改善箇所説明図

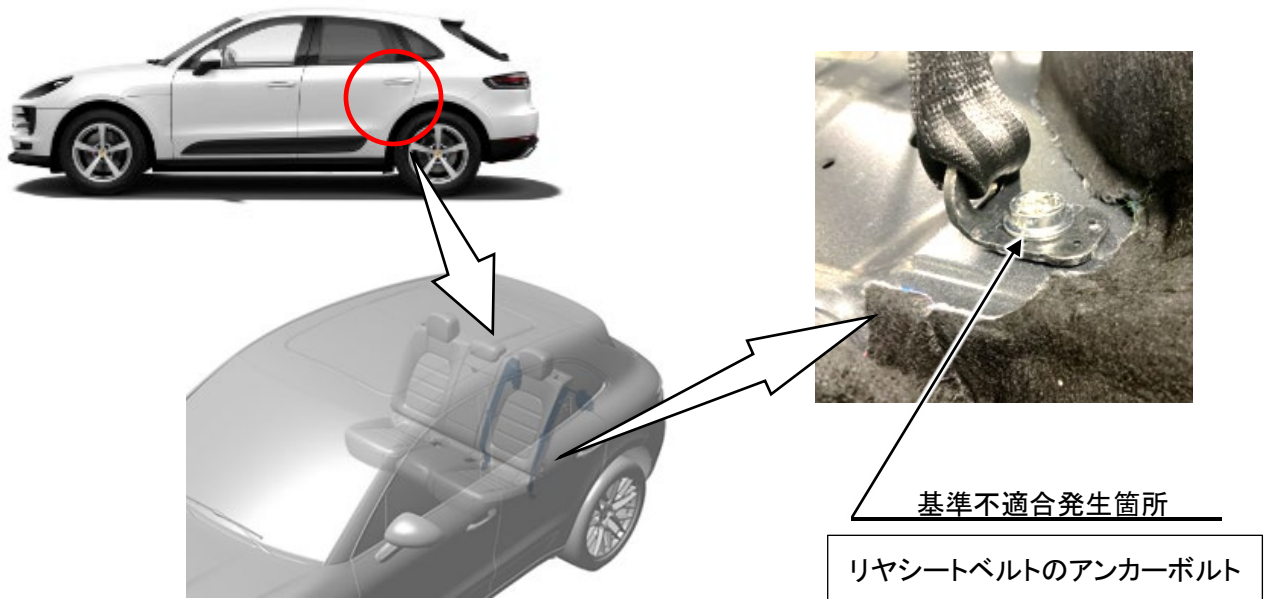
注：□内は交換する部品を示す

リヤシート左右のシートベルトを固定するアンカーボルトにおいて、加修を行う際の作業指示が不適切なため、締め付けされなかったものがある。そのため、当該ボルトが緩み、最悪の場合、急ブレーキ、衝突等の急減速時に、当該ボルトが外れてシートベルトが機能せず、乗員が怪我をするおそれがある。

全車両、リヤシートベルトのアンカーボルトを交換する。

識別：改善済車両には車台番号打刻 13 桁目の下に黄色ペイントを塗布する。
